SM形・SY形ワンタッチSソケット一部機種仕様変更のご案内

さて、このたび、SM形およびSY形ワンタッチSソケット一部機種につきまして、鉛フリー化を行い、合わせて一部仕様変更を行います。

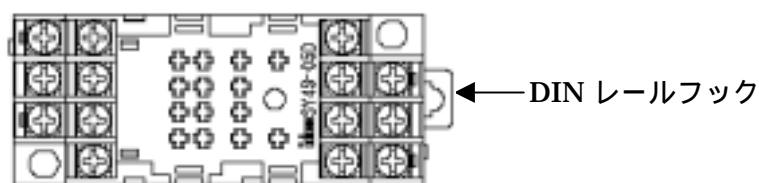
2) SM2S-05Dの定格電流値の変更

変更前：7A 変更後：10A

表示内容の変更につきましては、裏面第5項をご参照ください。
